Compte-rendu du Technical Committee du 11 février 2026

11th Hour :

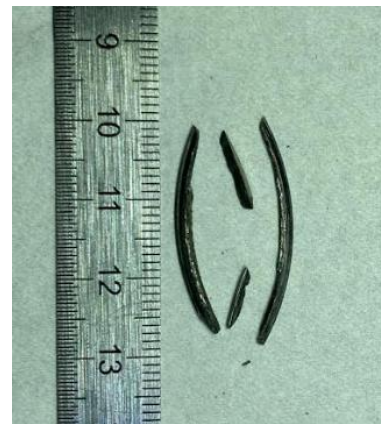
- Rupture des filets en extrémités de filetage de la tige côté chape et de la chape
 - ➔ Vis anti-rotation a retenu l'ensemble
 - ➔ Remplacement tige et chape

- Hypothèse : usure, rupture en cisaillement des filets à la suite du desserrement de la chape
- Vérification des lots en cours : à priori, les tiges ne sont pas issues du même lot
- Sur les autres révisions : ½ chapes serrées, ½ chapes desserrées
 - ➔ Contrôle du jeu au niveau des filets
 - ➔ Serrage ++ de la chape
 - ➔ Nouveau pointage de la vis anti-rotation + loin si nécessaire (max 5 pointages avant remplacement de la tige)
- ➔ Si un claquement est perçu en navigation, cela peut provenir :
 - d'un jeu au niveau de l'axe/tête quille ou de l'axe/vérin
 - de la chape qui se dévisse
 - ➔ la vis anti-rotation assure la sécurité

Gautier : Rien n'a été observé côté piston, c'est uniquement côté chape ? Le piston est-il dévissé à chaque fois ?

Gautier : *Peut-on vérifier qu'il n'y ait pas de filets cassés côté piston sur ces deux tiges démontées afin de vérifier que ce soit bien lié à un desserrage de chape ?*

- Pas de filets cassés côté piston sur ces deux tiges.
- La tige côté piston est montée collée mais systématiquement dévissée lors des révisions.
- La tige côté œil est dévissée uniquement s'il y a du jeu.

5.1 MASSES/CG PREMIERS MÂTS G2

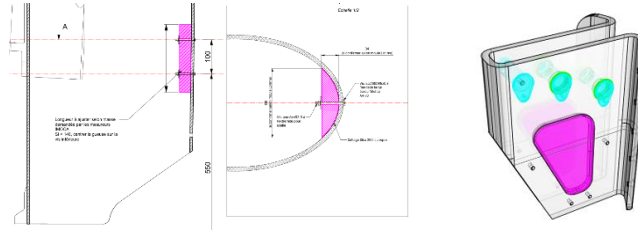
Théorique : 318 kg – 13 520 mm

- CDK
 - 001 : Pas encore jaugé
 - 002 : 319,2 kg - 13 622 mm
 - 003 : 320,98 kg - 13 585 mm
- LORIMA
 - 001 : 319,95 kg - 13 552 mm
 - 002 : 318,95 kg - 13 553 mm
 - 003 : Pas encore jaugé

- ➔ Un gueusage des mâts est à prévoir.
- ➔ La cellule technique est dans l'attente de la pesée du mât 003 de chez LORIMA pour statuer sur la masse et le CG cibles pour le gueusage.
- ➔ La masse et le CG cibles seront discutés lors d'un TC post-AG.
